## ZÁVAZNÝ BULLETIN

Č. M 137 A/12a  
M 137 AZ/7a  
M 337 A/6a  
M 337 AK/3a

**TÝKÁ SE:** Úprava odvzdušňovacího kuličkového ventilu ve víku komory paliva vstřikovacího čerpadla LUN 5150.01.

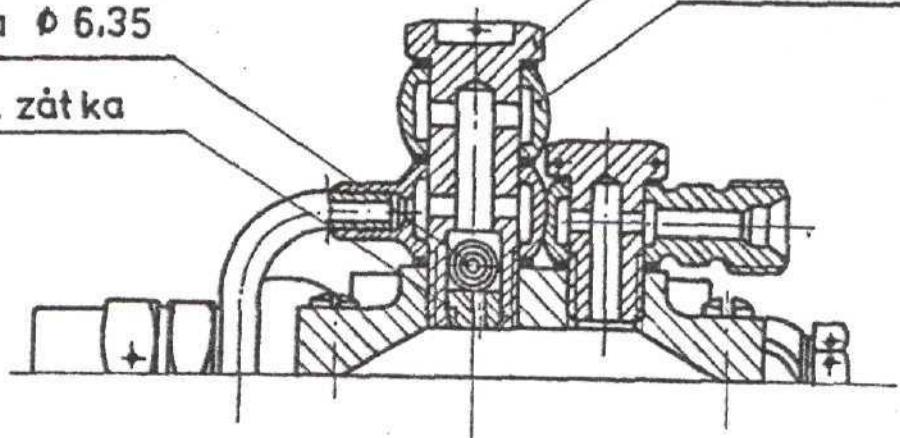
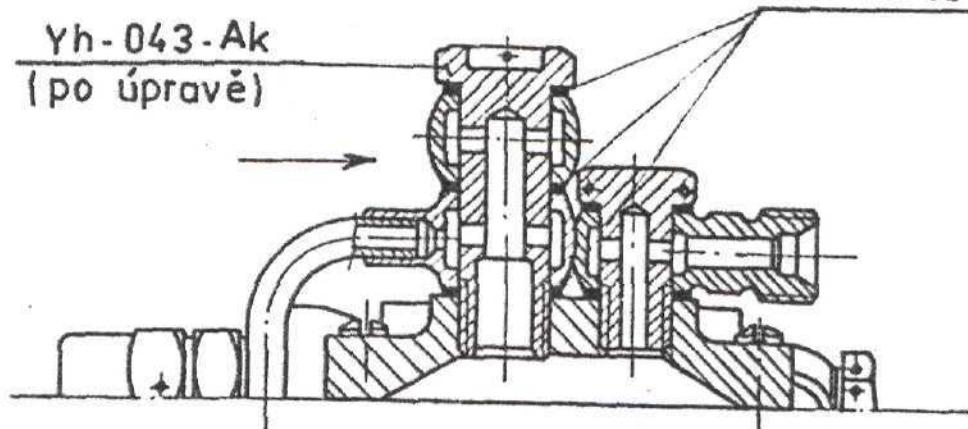
**DŮVOD:** Vlivem zjištěného značného obsahu pryskyřičnatých láttek v používaném palivu i problematického odkonzervování palivové cesty v provozu po delším odstavení letounů může dojít k příškrcení přepadového paliva, a tím k zavzdoušnění vstřikovacího čerpadla.

Původní provedení (s kuličkou)

Nové provedení (bez kuličky)

- A. Odpojení všech vývodů ze šroubení vstřikovacího čerpadla a jeho sejmání s motoru.
- B. Demontáž, úprava a montáž horního odvzdušňovacího ventilu.
  1. Klíčem 17 mm vyšroubovat odvzdušňovací ventil Yh-043-Ak se dvěma těsnicími podložkami 12x18 ČSN 02 9310.3 a otočnou přípojkou Yh-044-Ak z víka komory paliva.

2. Vyjmout třetí těsnici podložku 12x18 ČSN 02 9310.3 pod přípojkou trubky obtoku odvzdušnění.
  3. Uvnitř podsestavu Yh-043-Ak do svéráku stojanové vrtačky za šestihran a opatrně odvrtat zalisovanou mosaznou zátku vrtákem vedeným vystředěným otvorem Ø 2 mm. Při vrtání použít vrták Ø 5,5 mm a vrtat do hloubky maximálně 5,5 mm. Mosaznou zátku po odvrtání vystředěné díry Ø 5,5 mm vyjmout spolu s kuličkou Ø 6,35 z dutiny dutého šroubu. Otřepy vzniklé při vrtání odstranit a začistit.

4. Do tří ploch šestihranu dutého šroubu (ploch bez pojišťovacích děr) navrtat nebo vyklepnout důlčíkem tři délky o průměru cca 1,5 mm. Otřepy začistit jemným pilníkem. Délky slouží jen pro rozlišení původního a nového provedení ventilů.

7. Na upravený dutý šroub navléknout těsnici podložku 12x18 ČSN 02 9310.3, otočnou přípojku Yh-044-Ak a další těsnici podložku 12x18 ČSN 02 9310.3. Tento komplet vložit do přípojky trubky obtoku s podloženou těsnicí podložkou podle bodu 6, dutý šroub našroubovat rukou do víka komory paliva a klíčem dotáhnout. Pozor na možnost poškození závitu M 12x1,5 ve víku komory paliva vlivem předpětí trubky obtoku.

Yh-043-Ak  
(po úpravě)

Do třech ploch šestíhranu navrtat nebo vyklepnout  
3 délky o  $\varnothing$  1,5 mm.
